CENTRAL SOLAR FOTOVOLTAICA DE POCEIRÃO 2

ESTUDO DE IMPACTE AMBIENTAL

ADITAMENTO

2. RESPOSTA AOS ELEMENTOS SOLICITADOS A 19 DE OUTUBRO DE 2022

Figura 1 – Imagens de diferentes trechos de vias que integram o percurso de acesso à futura área de implantação da CSF de Poceirão 2

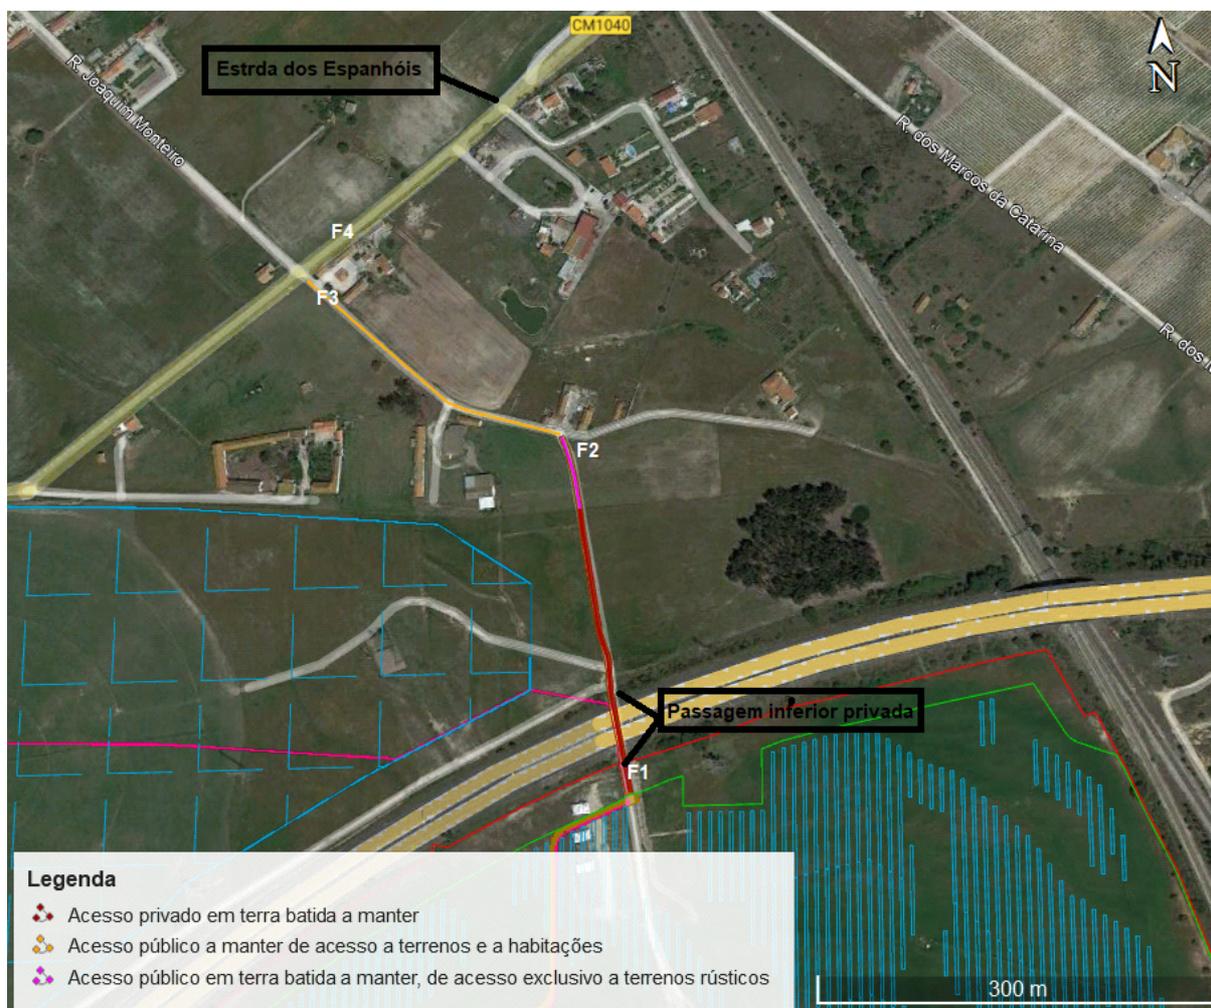
1.1 Apresentar informação relativamente aos acessos. Não é apresentada a rede de acessos à obra e não se especifica os eventuais novos acessos ou acessos a beneficiar, referindo-se apenas no Relatório Síntese que «serão construídos caminhos internos para a construção, operação e manutenção da Central Solar Fotovoltaica.» (p.34).

O acesso à obra, e posteriormente à central solar, será efetuado, a partir da Estrada dos Espanhóis (asfaltada), que corresponde ao CM1040 ou Rua dos Fazendeiros da Aqualva de Cima, que estabelece ligação à EN5 (Montijo / Águas de Moura).

O percurso entre a referida Estrada dos Espanhóis (ver Figura 1 – Foto 1) e a entrada na futura área de implantação da CSF de Poceirão 2 aproveita caminhos não pavimentados existentes, a manter, designadamente:

- Um primeiro troço que aproveita, ao longo de cerca de 250 m, um caminho de acesso público em terra batida/macadame que atualmente permite o acesso a terrenos rústicos e a habitações (ver Figura 1 – Foto 2);
- Um segundo troço de cerca de 60 m de extensão que deriva do anterior, que constitui um caminho de acesso público em terra batida que atualmente permite apenas acesso a terrenos rústicos (ver Figura 1 – Foto 3);
- Um terceiro troço de cerca de 570 m, também em terra batida, que é privado, na medida que se desenvolve integralmente no interior da Herdade de Travassos, não constituindo passagem para outras propriedades. Este caminho transpõe a autoestrada A2 por meio de uma passagem inferior privada (ver Figura 1 – Foto 4).

Figura 3 - Zonamento sísmico em Portugal Continental

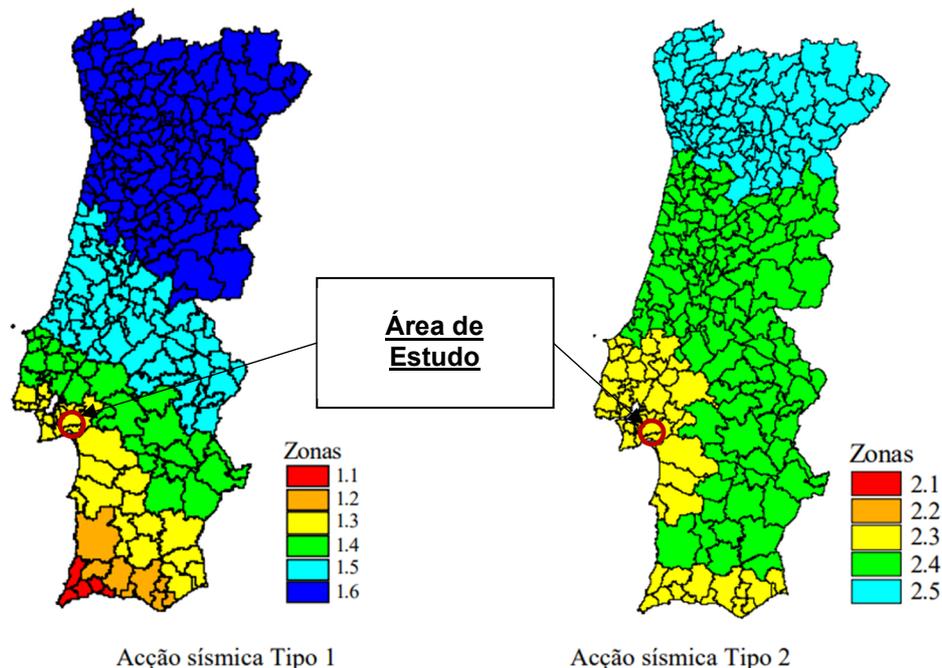
2.1.1 Enquadrar a área de estudo no zonamento sísmico mais recente, uma vez que no Relatório Síntese, é feito o enquadramento no RSAEEP desatualizado. Atender ao Anexo Nacional do Eurocódigo 8, Norma NP EN 1998-1:2010, com referência às respetivas ações sísmicas, para o dimensionamento sísmico das infraestruturas.

Segundo o Eurocódigo 8, sobre a projeção de estruturas para resistência aos sismos (NP EN 1998-1:2010), a área do projeto enquadra-se da seguinte forma para os dois tipos de ação sísmica, para uma ação sísmica de tipo 1, em caso de cenário sísmico interplaca, o local de estudo encontra-se numa zona intermédia, localizado na zona sísmica de 1.3. Em relação ao Tipo 2, num eventual sismo localizado em zonas intraplaca, a área do projeto enquadra-se na zona sísmica 2.3, o que representa um risco sísmico médio (Figura 3).

Figura 4 – Percurso de acesso à área de implantação do projeto e recetores sensíveis na proximidade

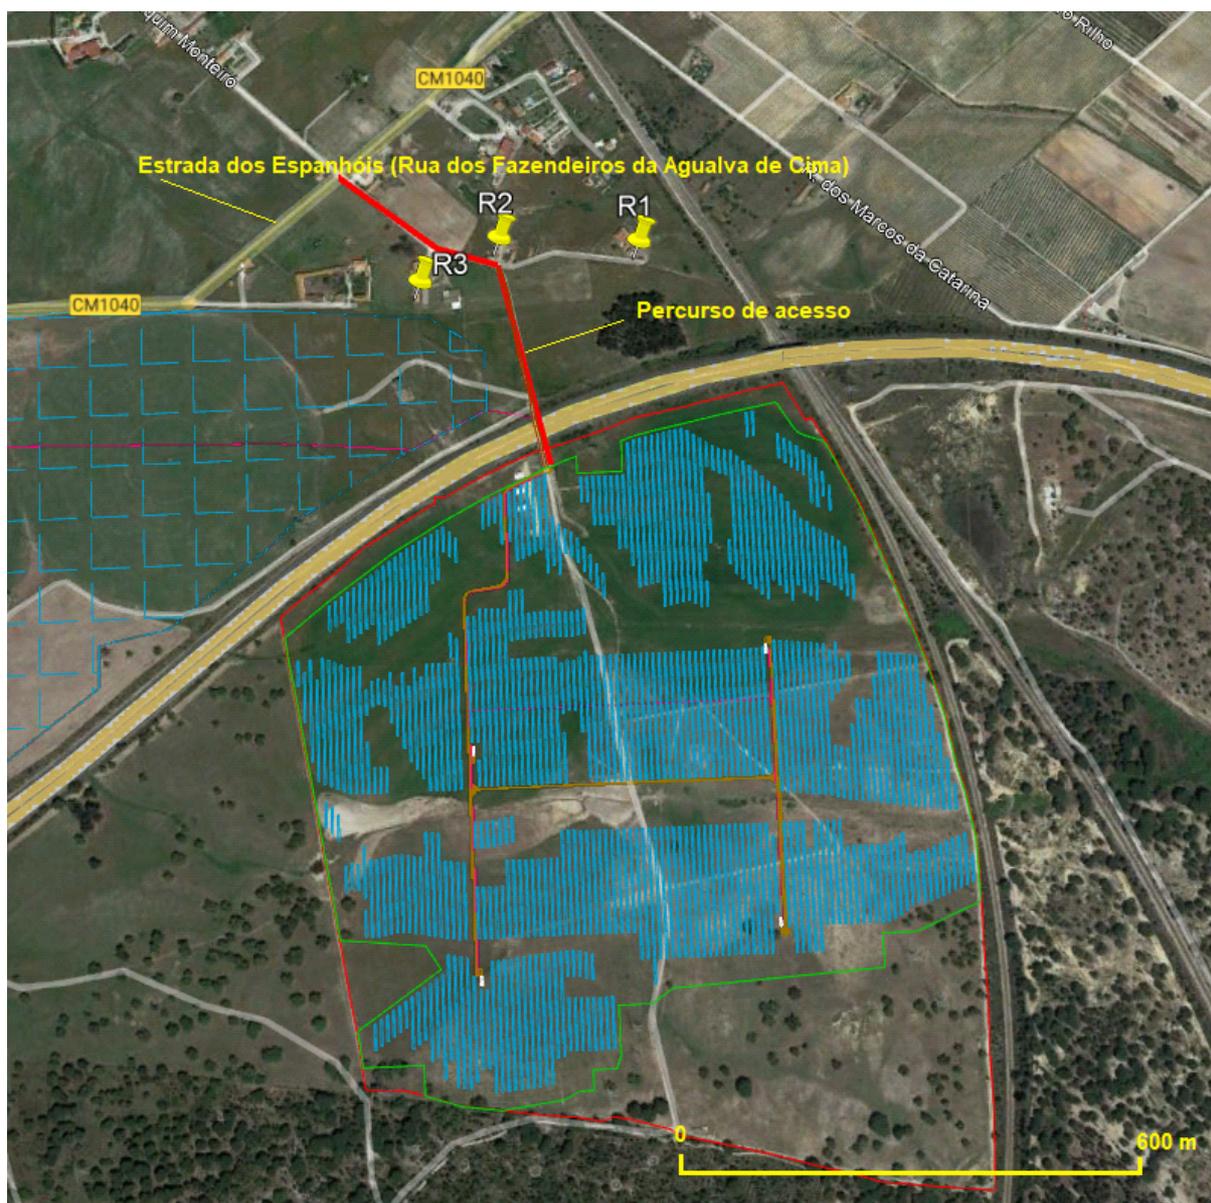
2.5.1 Especificar os impactes decorrentes do tráfego gerado pelo projeto na rede viária nas diversas fases do projeto.

Na fase de construção, o tráfego de e para a obra necessita de percorrer um caminho público em terra batida com cerca de 470 m entre a passagem inferior (privada) sob a autoestrada A2 e a via distribuidora mais próxima, a com

Assim, é apenas no percurso de terra batida referido, destinado atualmente apenas a um tráfego de vizinhança no acesso a propriedades e a um reduzido conjunto de habitações, que a passagem do tráfego afeto à obra será suscetível de causar maior perturbação.

Na Figura 4 assinala-se o percurso de acesso referido, bem como as três habitações existentes na proximidade e a Estrada dos Espanhóis. Na Figura 5 apresenta-se imagens ilustrativas dessas habitações.

Figura 6 – Unidades (CUP/Cancela D'Abreu, A, et al., 2004) e Subunidades de Paisagem (produção própria) na Área de Estudo

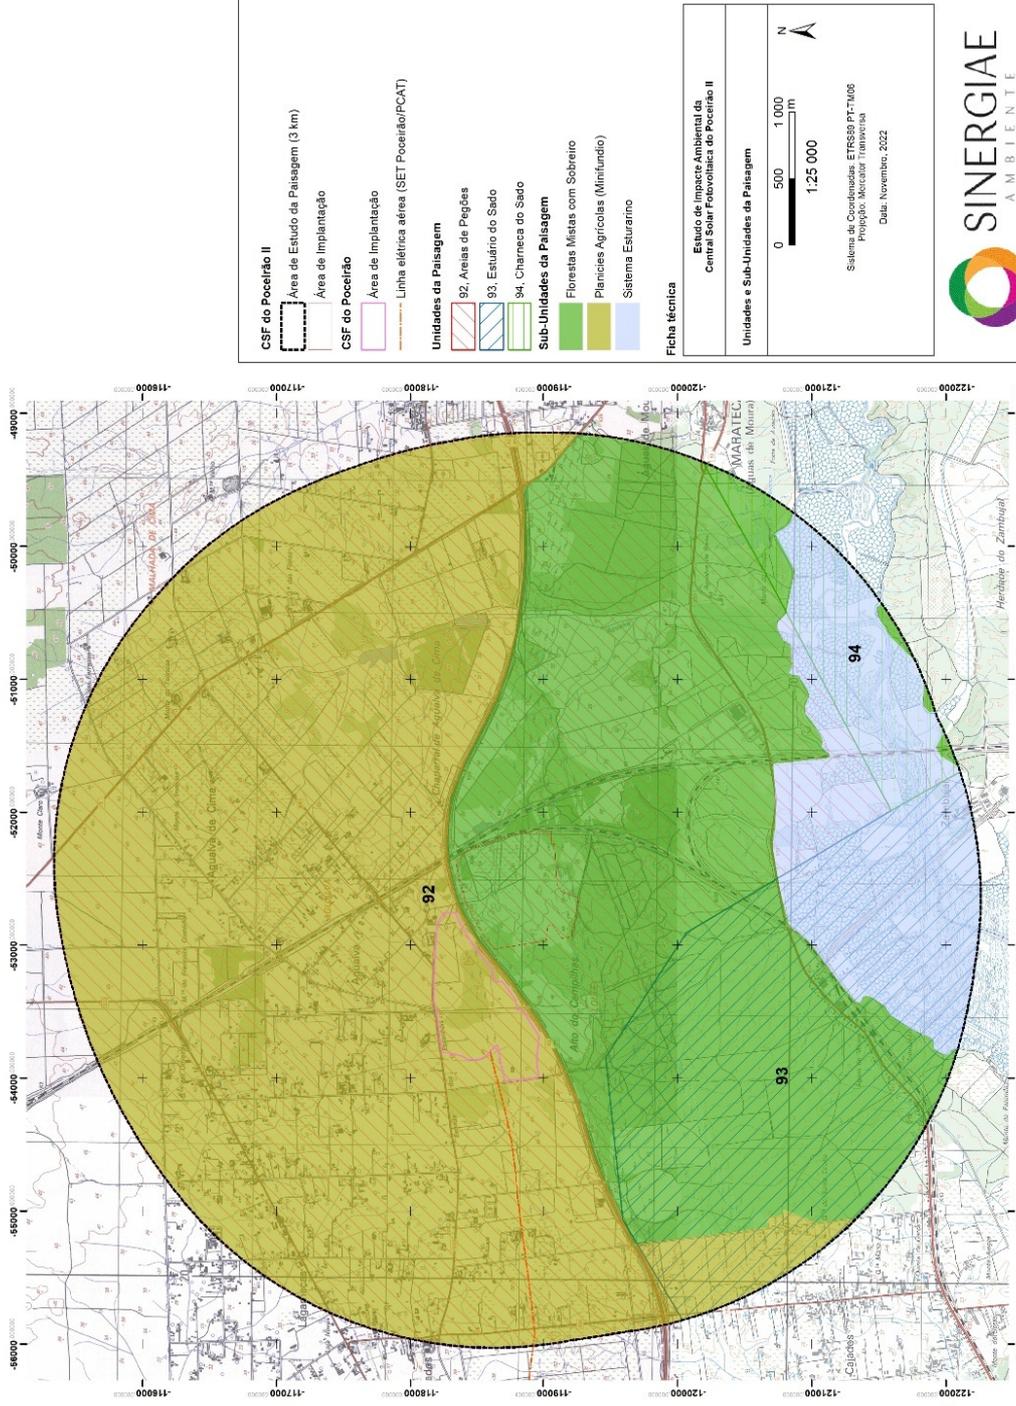
2.7.1.2 Apresentar a Carta de Unidades e Subunidades de Paisagem em formato autónomo. Complementarmente, solicita-se que a figura apresentada na página 142 do Relatório Síntese do EIA, designada por “Figura 4.58 – Área de estudo e implantação, sobre a Carta de Unidades de Paisagem” seja incluída na zona da legenda da carta. Na carta em causa devem constar, representadas graficamente, todas as Unidades e as Subunidades, estas últimas apresentadas na página 149 do Relatório Síntese do EIA, através da “Figura 4.62 – Representação das Subunidades de Paisagem diferenciadas na Área de Estudo.”.

Esta subunidade de paisagem de 1347,5 ha é ladeada por uma expressiva área florestal de carácter bastante distinto, mas também de elevado valor cénico (montado de sobre com pinheiro-manso), que se desenvolve em solos bastante arenosos, mais elevados e com menor humidade edáfica. O seu limite norte foi estabelecido no limite de uma importante barreira visual (e funcional), a plataforma da A2 que atravessa o centro da Área de Estudo.

Já na parte norte, mais elevada, mas relativamente plana, surgem Planícies Agrícolas (2029,97ha), que se destacam pela geometria reta dos prédios rústicos, frequentemente em minifúndio, associados a moradias unifamiliares.
